Unser Zeichen  
gh 230914

## RS 02 OD Mannheim RSV MA-HD, TA 1 – 8 (Theodor-Kutzer-Ufer – Ilvesheimer Straße)

## Vorbemerkungen

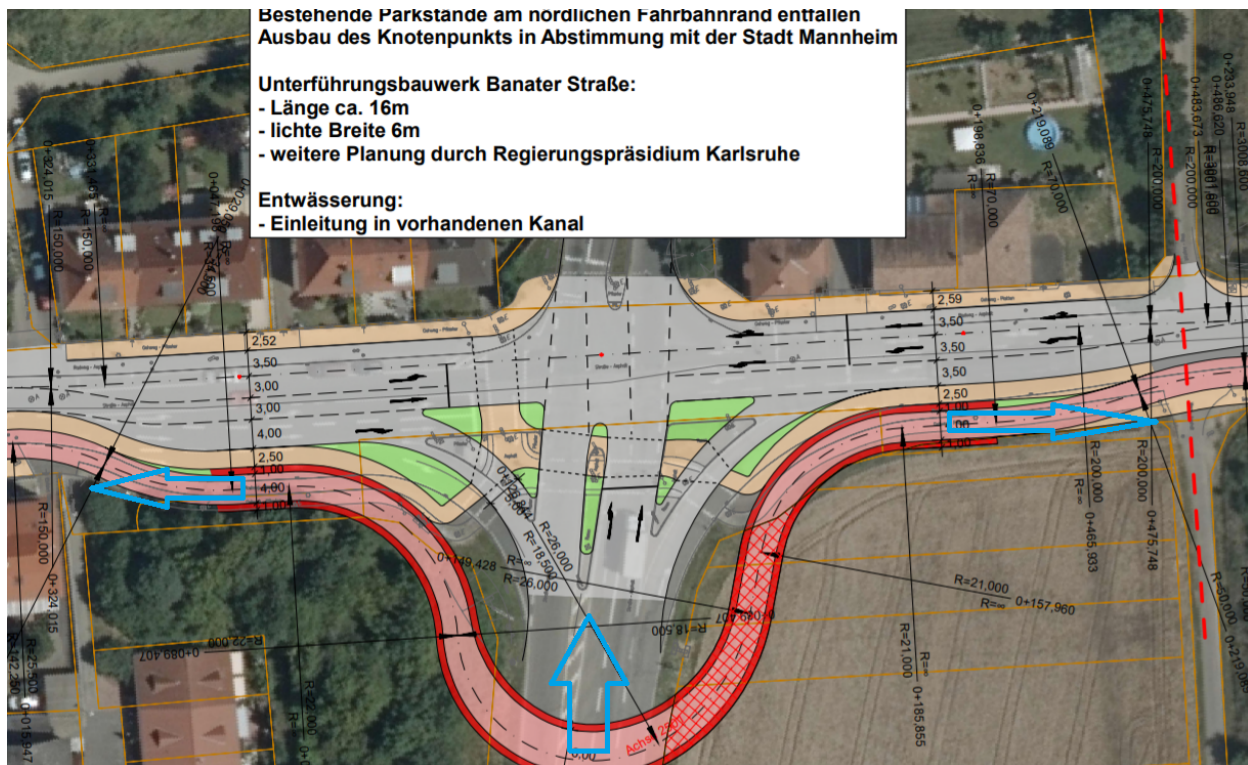
Der ADFC geht davon aus, dass sich die Absenkungen bei Grundstückszufahrten vollständig im Bereich der Bordsteine befinden und damit eine ebene Fläche für den Radschnellweg gewährleistet ist.

### OD MA TA-2 (Odenwaldstraße Teil1)

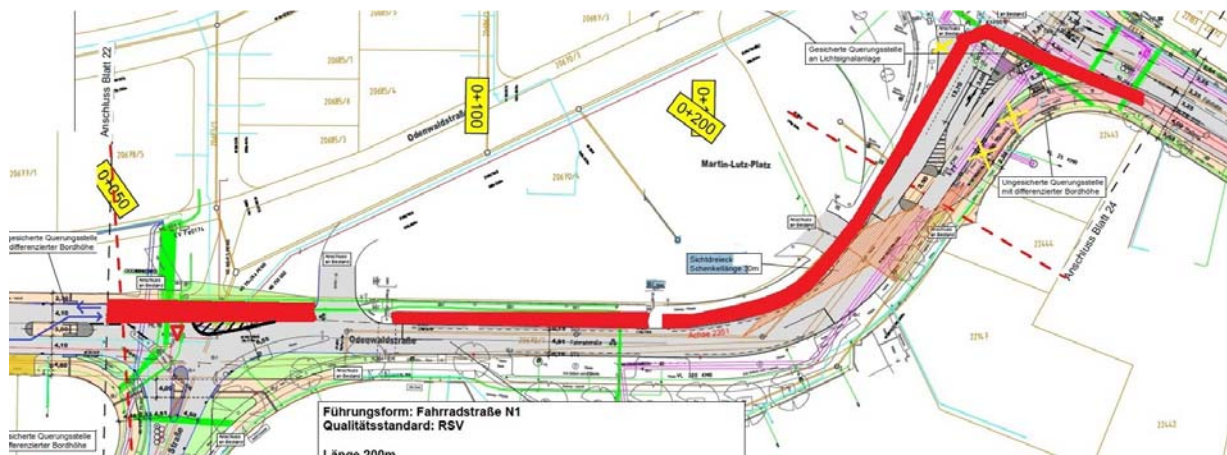
Die Odenwaldstraße wird im Abschnitt Lauffener Straße – Ilvesheimer Straße von durchgehenden Kraftfahrzeugverkehr genutzt. Außerdem wird sie von Stadtbussen für die Zu- und Abfahrt des Martin-Lutz-Platzes genutzt. Der ADFC hält daher die Widmung als Fahrradstraße mit zugelassenem Kraftfahrzeugverkehr sowohl aus Gründen der Verkehrssicherheit als auch der Leichtigkeit des Radverkehrs für sehr bedenklich.

Der ADFC schlägt daher vor, den in der Ilvesheimer Straße geplanten einseitigen Radweg mit Zweirichtungsverkehr auf der Nordseite der Odenwaldstraße bis hinter die Einmündung der Lauffener Straße zu verlängern.

Die auf der Nordseite der Odenwaldstraße vorhandenen Längsparkstände und der Gehweg müssen dabei entfallen. Der nicht signalisierte Rechtsabbieger aus der Ilvesheimer Straße in die Odenwaldstraße entfällt. Aus der anliegenden Dreiecksinsel wird ein Gehwegkap.

Der nicht signalisierte Rechtsabbieger aus der Odenwaldstraße in die Ilvesheimer Straße wird in die Signalisierung aufgenommen.

Die Einmündung der Lauffener Straße in die Odenwaldstraße (Richtung Osten) wird gegenüber der Odenwaldstraße (Westrichtung) bevorrechtigt. Der Radschnellweg wird im Bereich der Einmündung gegenüber KFz, die in die Odenwaldstraße (Westrichtung) fahren, bevorrechtigt.

Sollte dieser Vorschlag nicht umgesetzt werden, so muss zumindest bei der in der Planung vorgesehenen Querungshilfe mit einer angehobenen Furt versehen werden.

### OD MA TA-5 (Am Neckarkanal)

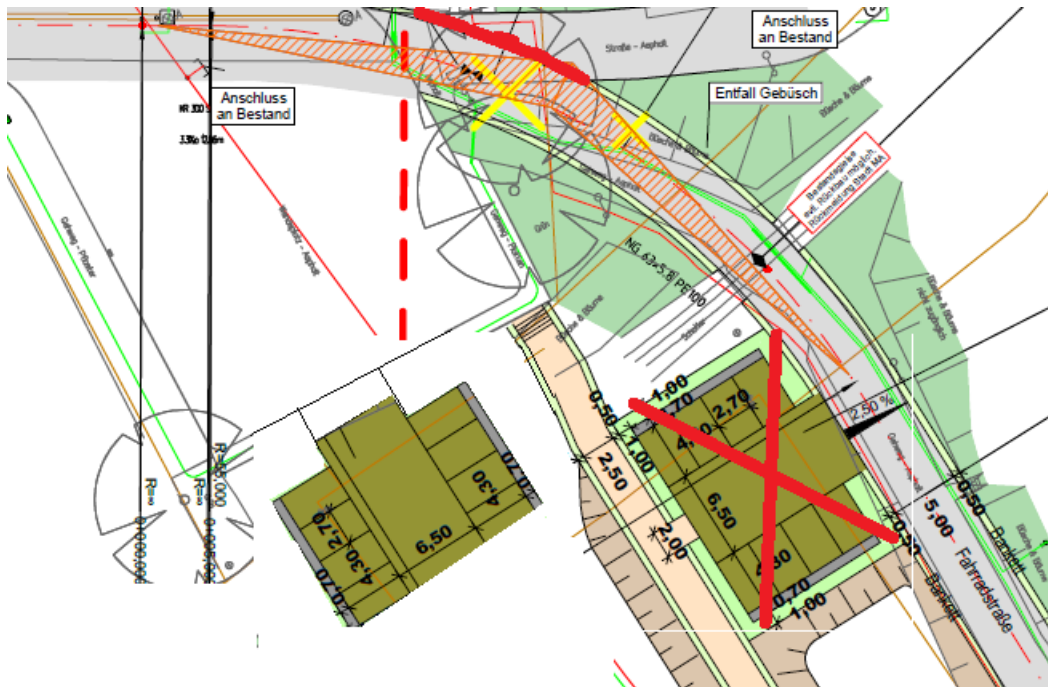
Der Vorrang des Radweges und des Gehweges gegenüber der Straße „In der Anlage“ bzw. den Parkplatzzufahrten soll durch geschwindigkeitsdämpfende Anrampungen dieser Fahrbahnen oder gleichwertige Maßnahmen verdeutlicht werden.

**OD MA TA-6 (Im Pfeifferswörth, Teil 2)**

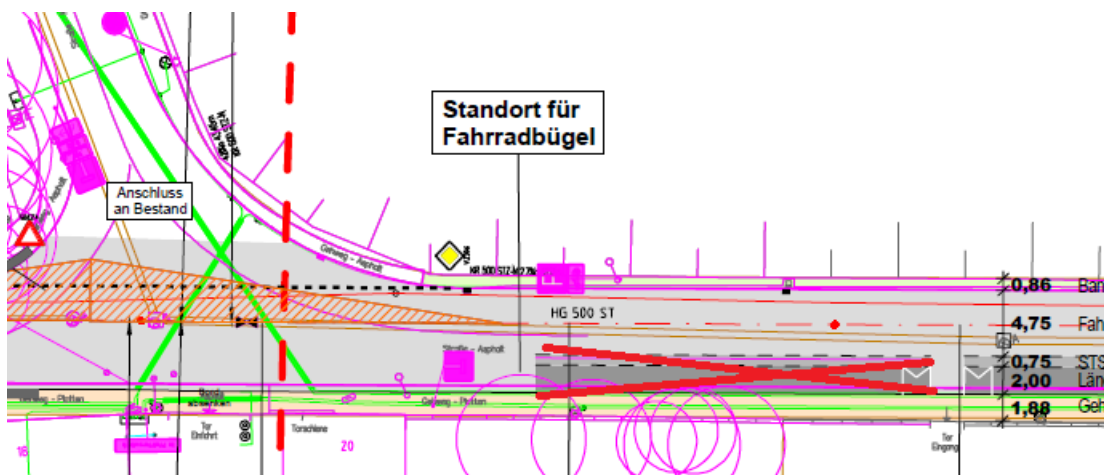
Zusätzlich zur Vorfahrtstraßenwidmung sollte die Zufahrt von der Feudenheimer Straße mit einer geschwindigkeitsdämpfenden Anrampung versehen werden.

Um für Radverkehr in Richtung Westen ausreichend Platz außerhalb der Schleppkurve von Lkw aus der Feudenheimer Straße in Richtung Osten zu gewährleisten, sollte auf den ersten Längsaufsteller verzichtet werden. Die durch diese Längsaufsteller auf 4,75 m reduzierte Fahrbahnbreite ist im Auslauf der Einmündung zu gering.

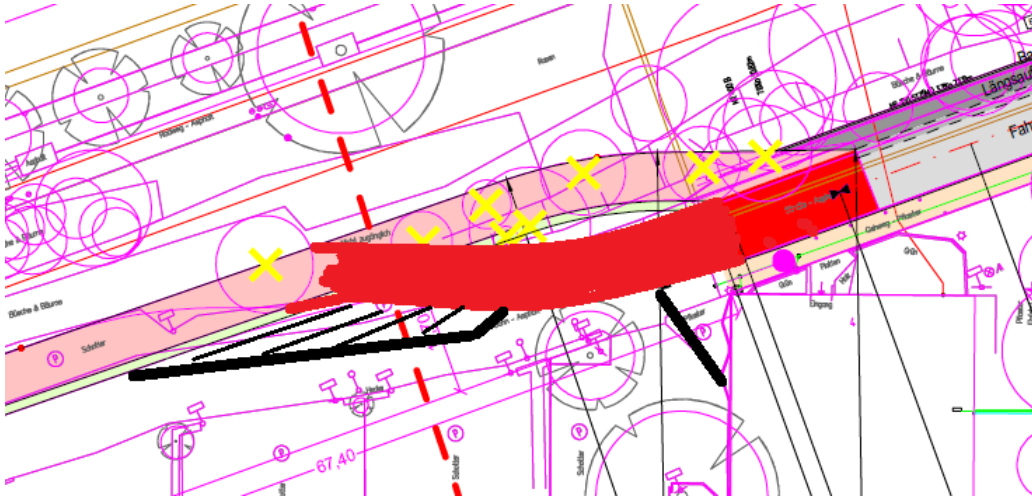
Die Parkplatzausfahrt am Ende der Fahrradstraße muss nachrangig gestaltet werden. Radverkehr hat Vorrang und fährt im Knotenpunkt geradeaus. Zu- und Abfahrten des Parkplatzes müssen warten und abbiegen. Dabei könnten eventuell auch ein Teil der sonst entfallenden Gehölze erhalten werden.
